先進医療審査の指摘事項（大門構成員）に対する回答 1

先進医療技術名：自己心膜製ステントレス僧帽弁置換術

2015年7月6日

公益財団法人日本心臓血圧研究振興会附属榊原記念病院
先進医療研究室室長
加瀬川 均

図 4

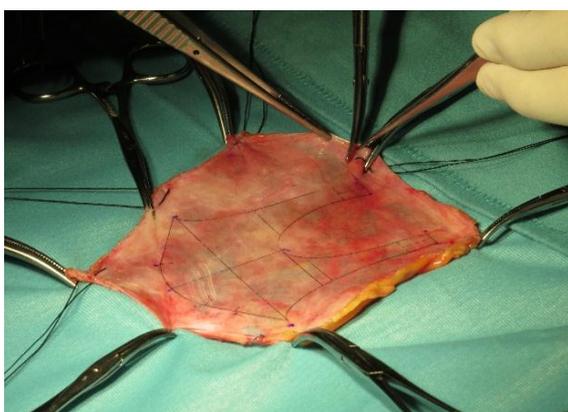
頁 2 : 下段「図 4」

鉗子で多方向に牽引・固定していますが、この時、切り出した心膜に対して何らかの張力を掛けているのでしょうか？ 移植後、左室収縮期圧で閉鎖する安定した弁機能維持のためにも必要と思われますが如何でしょうか。

図 4 は 差し替えた新たな説明図からは削除されていますが、これは張力をかけているのではなく、完成した形態を観察しているところです。長年にわたるシミュレーター実験により、良い形態が得られれば良い機能が得られることが明らかになっております。

図 6

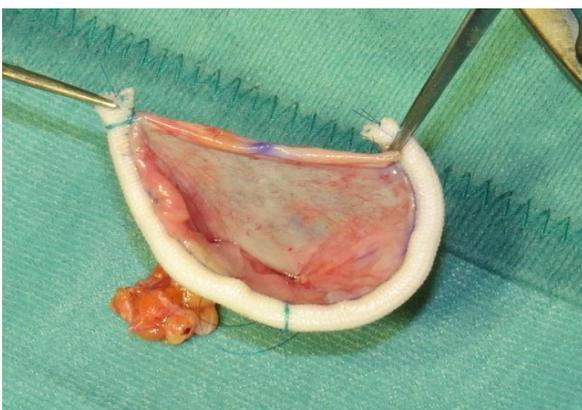
頁 3 : 上段「図 5」

説明文では『同時に後尖心膜をリング後尖側中央に縫着する（図 5）』とありますが、先に縫着した『心膜前尖』はどこに有るのでしょうか？

新たな弁として申請されるなら、作成画と同様に実際の Normo 弁作成写真も手順に添って詳細に描写して下さい。

ご指摘ありがとうございます。「Normo 弁の作成と植え込み 2. 臨床」を新たに作成し実際の写真をいれました。

図9

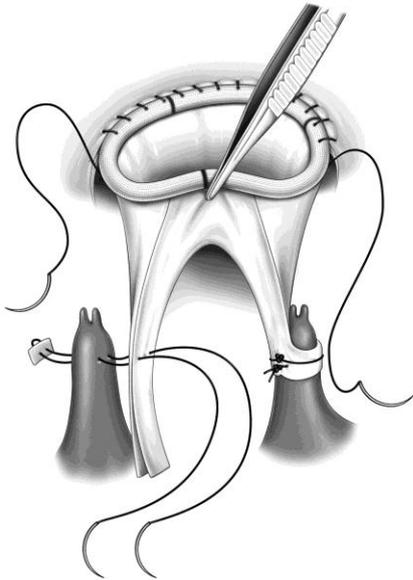
頁5：上段「図9」

ここでは左室乳頭筋への縫着方法が記載されています。

①乳頭筋への縫合中ですが、デュランリングの一部が既に僧帽弁輪に連続縫合されていますが、申請書にある『実験計画書』28頁「8.3.2. Normo 弁の植え込み」の内容と大きく異なっています。

②乳頭筋への縫合図を見ると、既に質問（1）で指摘した前尖の脚長と後尖の脚長の違いが『図9』の左側乳頭筋に縫合されんとしている2枚の心膜で形成される『脚』では揃った長さになっています。何故でしょうか？

③乳頭筋への縫着と補強について、図9および頁5：下段の左図を見ると、乳頭筋への縫着後には4-0 プロピレン糸の下に乳頭筋全周に渡って繊維組織が見られます。これは Normo 弁の一部を利用して乳頭筋に巻き付けているのでしょうか？すると先の②の指摘にあるようにテンプレートにて作成した Normo 弁の前尖・後尖間の脚長差異が問題になってきます。

- ① ご指摘の通り、図が間違っておりました。これは拡大弁形成術の初期に行っていた弁輪縫合（前）を先に行う方法の図で、この方法では脚部の固定がやりにくいため、その後先に脚の固定をするよう変更しました。研究実施計画書28頁8.3.2.の記載が正しい記載です。失礼いたしました。新たに作成した「Normo 弁の作成と植え込み 2. 臨床」の図7をご覧ください。
- ② ③ 実際に乳頭筋に固定される箇所は仮固定点から1センチ前後下であることが多く、脚部はかなり余ります（特に後尖）。この部分を乳頭筋に巻き付けて補強しております。

1. シミュレーター用の Normo 弁

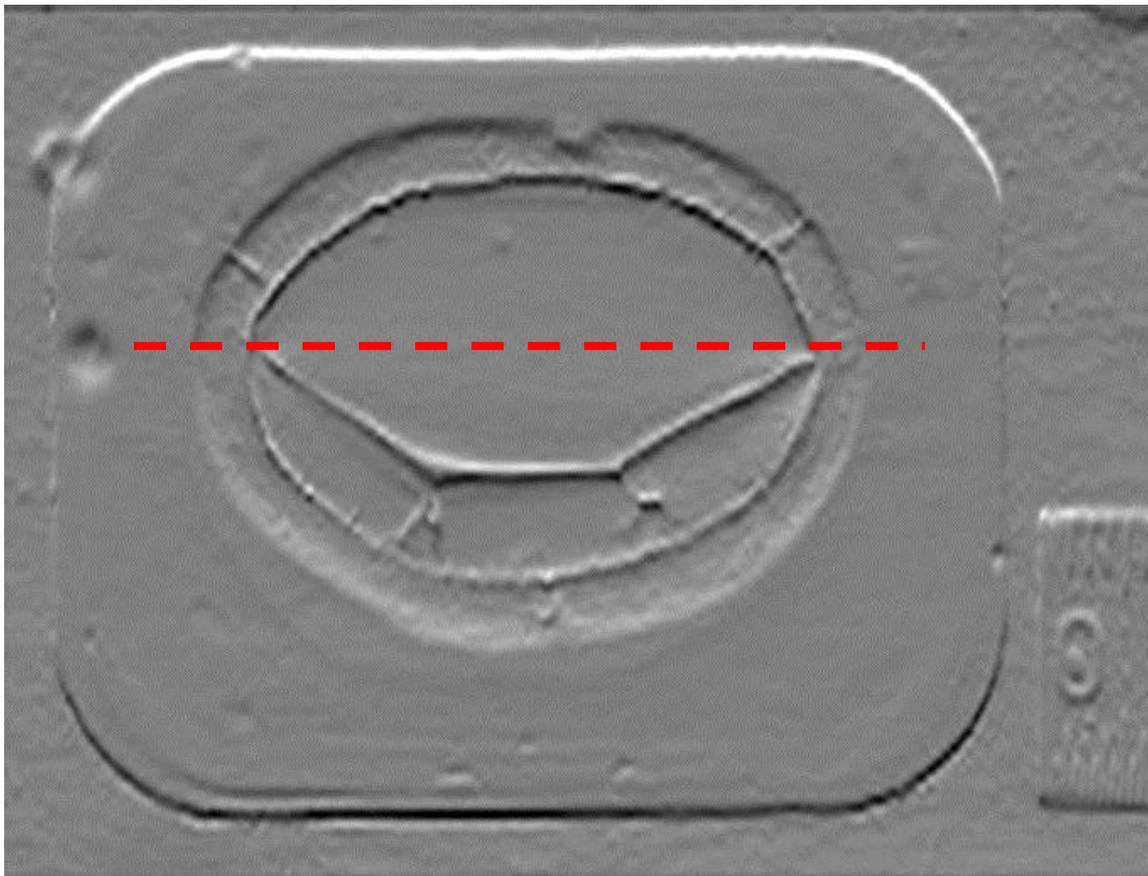
1. 『Normo 弁の作成画』から見た Normo 弁の前尖・後尖形状について

提出された作成図のシミュレーター用完成写真を「照会7 別添図③」上段に示した。この図では Carpentier の僧帽弁形成手術書「別紙：Carpentier の僧帽弁形成術書（2010年刊）（赤ワク記入後）」の『本文 30 頁』の赤ワク内に記載されている解剖学的特徴

- ① 弁輪円周における比率は前尖 $1/3$ 、後尖 $2/3$
- ② 弁輪面における面積 前尖 \approx 後尖

しかし、今回の Normo 弁ではこれらの解剖学的特徴とは不一致です。

2. Normo 弁の可動領域について

「照会7 別添図③」下段にモノクロ図に下行した上で Normo 弁交連部間に破線を挿入しました。基本的に Normo 弁の開閉はこれらの交連部を中心に開閉します。するとやや楕円形の弁輪において『交連部間の直線』がほぼ弁口面積を2分しており、この影響で前尖はその中央部分が弁帆部 $1/2$ の線上でしか左室側に開閉しないことが容易に推定されます。

ご指摘の通りです。正常僧帽弁の解剖に沿った弁形成を行っても十分な効果が得られないと考えられる患者を対象とした本手術は、逆流の制御を最優先するために、正常の解剖を犠牲にして最も逆流のおきやすい両交連部を深い折りたたみ構造にしています。そのため、前尖が非常に大きく後尖が小さくなっています。

「Normo 弁の作成 1. 研究」図 8 をご覧ください。右上図で Normo 弁の前尖は 1/2 ではなく、前方に十分開いていることがわかります。また図 9、図 10 はシミュレータ実験でフローパターンが機械弁と類似しており、開放能は機械弁より良好であることが示されています。

Normoの作成1 研究 図1

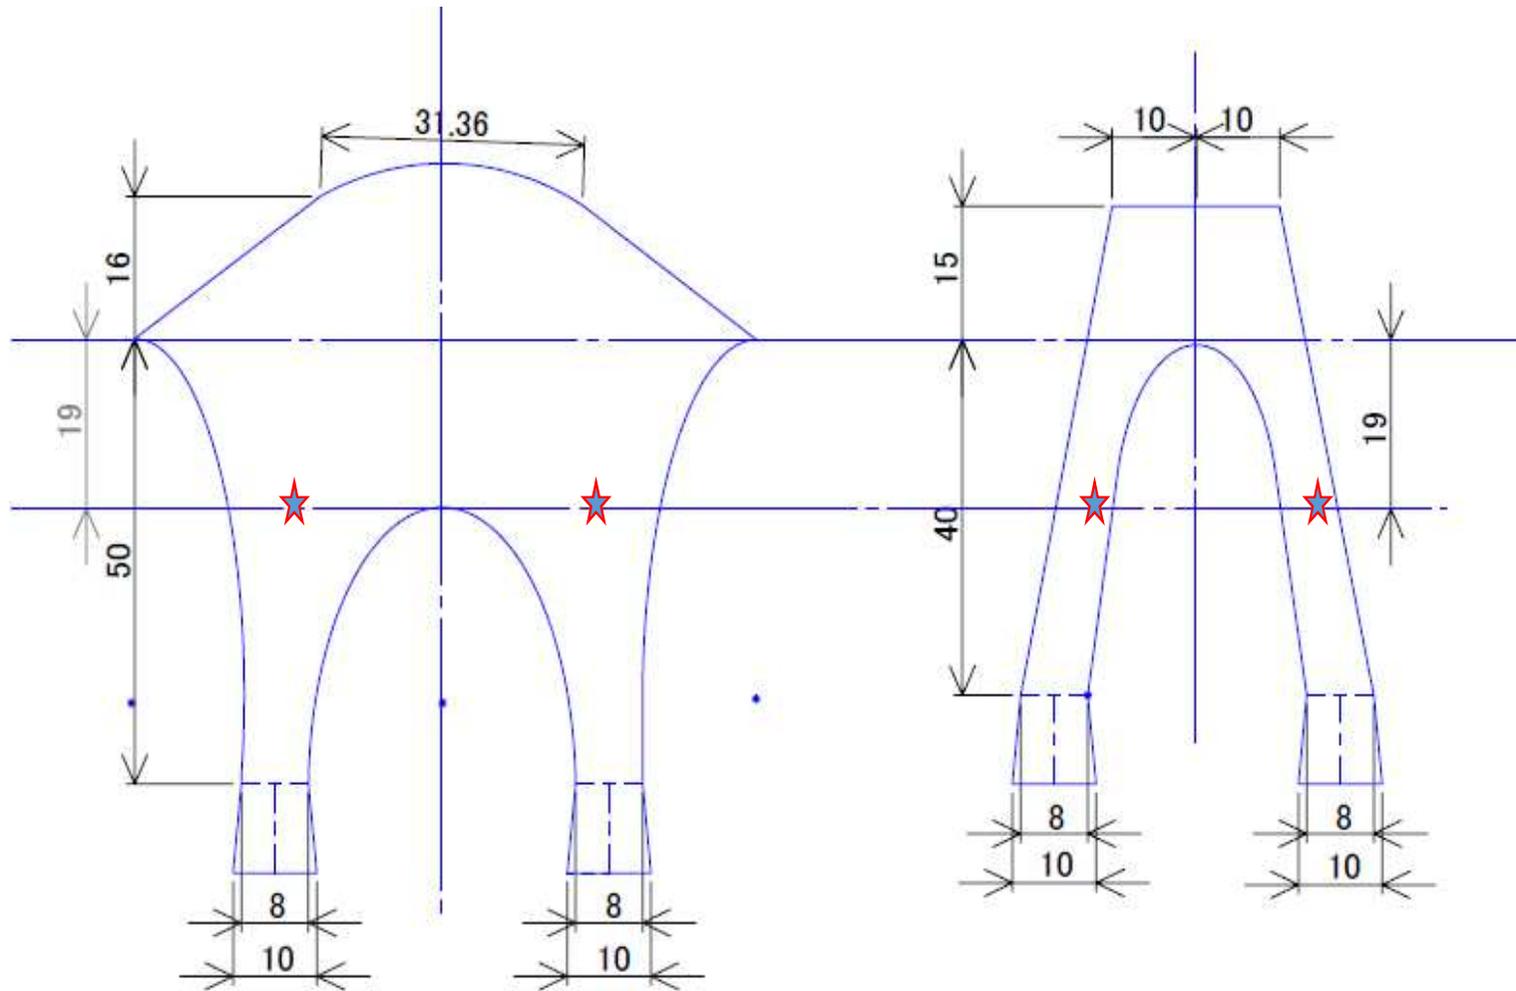
頁1：上段「図1」

前尖・後尖などの解剖学的名称記載がありません。

また、左右の『テンプレート』と言われる図の間に水平に直線が記入されていますが、この水準線が新たな「僧帽弁」の接合面を示すのでしょうか？

4頁では成人での『脚長は3センチ前後』と記載されていますが、指摘した水準線下の長さはこの2種類のテンプレートでは両者の長さが右：40mm・左：20mmと異なります。

Normo 弁を理解する上で当作成画は極めて重要ですので、一般手術書のように詳細な作成画を手順に沿って製作して下さい（例えば立体的な位置関係を明らかにする完成図などを含む）。

設計図「Normo 弁の作成 1. 研究」図1の水平線の☆印の高さのものは、仮固定点のレベルを表します。植え込み前にこのレベルで前後尖の脚部を仮固定（脚固定後に切る）しておくことにより適正な接合の再現性が高くなります。

適性な脚長についての記載は、「Normo 弁の作成と植え込み 2. 臨床」図10右図の弁閉鎖位をご覧くださいますとわかるように、弁輪平面から乳頭筋固定部までの距離になります。仮固定点は弁輪平面よりも低い位置になります
